改善箇所説明図

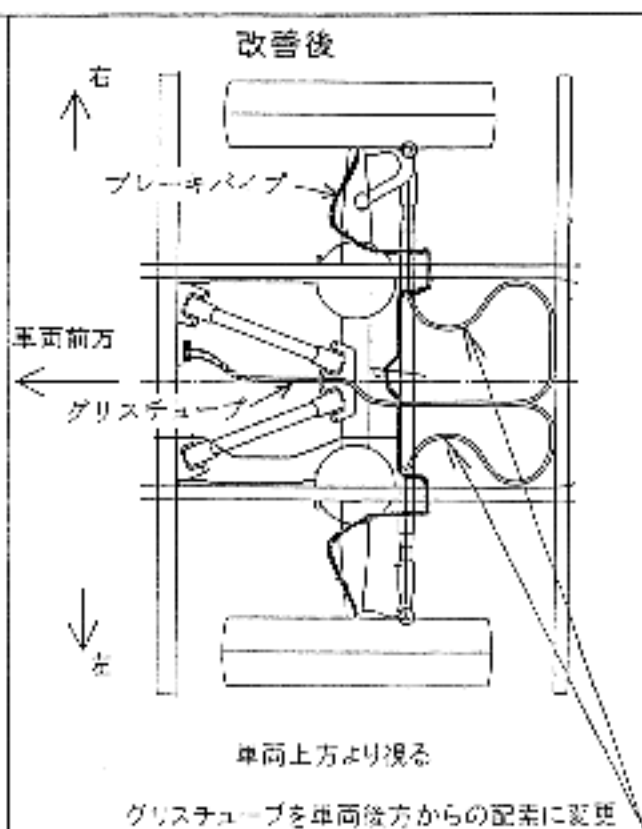
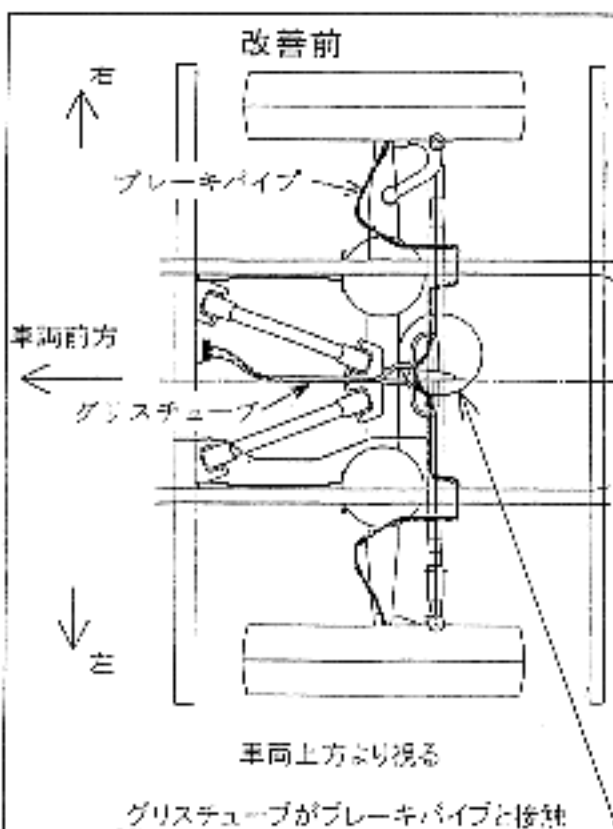
基準不適合発生箇所

前車軸用グリスチューブの取り回しが不適切なため、当該グリスチューブが前車軸用ブレーキパイプに接触するものがあり、そのままの状態で使用を続けると、当該ブレーキパイプ表面のメッキが剥がれ、最悪の場合、ブレーキパイプが腐蝕・摩耗するおそれがある。

改善の内容

全車両、当該グリスチューブの取り回しを修正する。また、当該ブレーキパイプを新品に交換する。
